改善箇所説明図

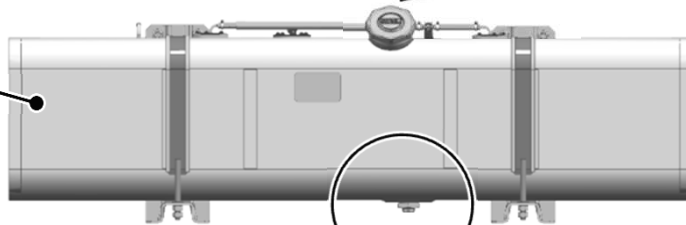
基準不適合発生箇所

中型トラックの燃料タンクにおいて、ドレンプラグの燃料タンクへの組み付け作業が不適切なため、ドレンプラグが適切に締め付けられていないものがある。そのため、そのままの状態で使用を続けると、ドレンプラグ部より燃料が漏れるおそれがある。

改善の内容： 全車両、燃料タンクドレンプラグを規定トルクで締め付ける。

識別： 燃料タンクの品番シールに識別シール（緑色）を貼付する。
